# 改善箇所説明図

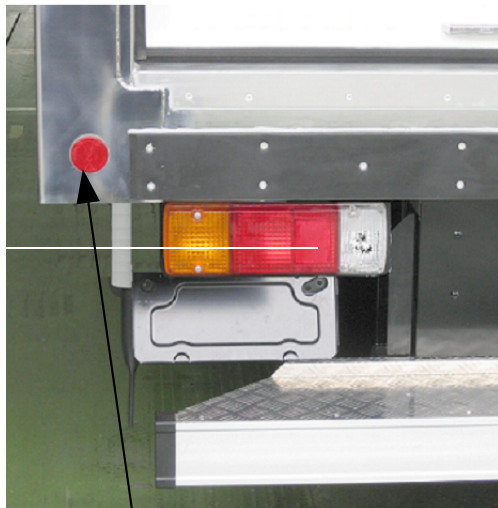
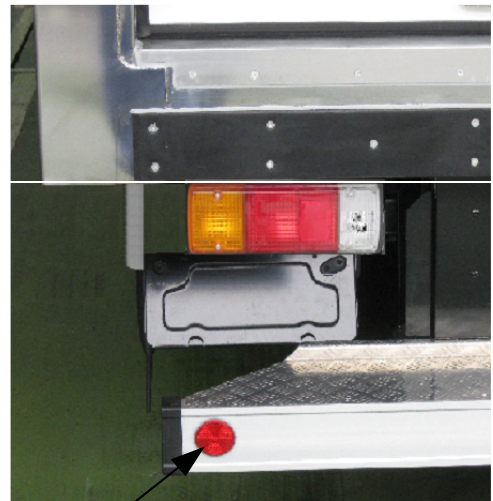
## 不具合発生箇所

後部反射器の取り付け位置が不適切なため、車両最外側からの寸法が保安基準に適合していない。

## 改善措置の内容

全車両、保安基準に適合する位置に後部反射器を追加する。
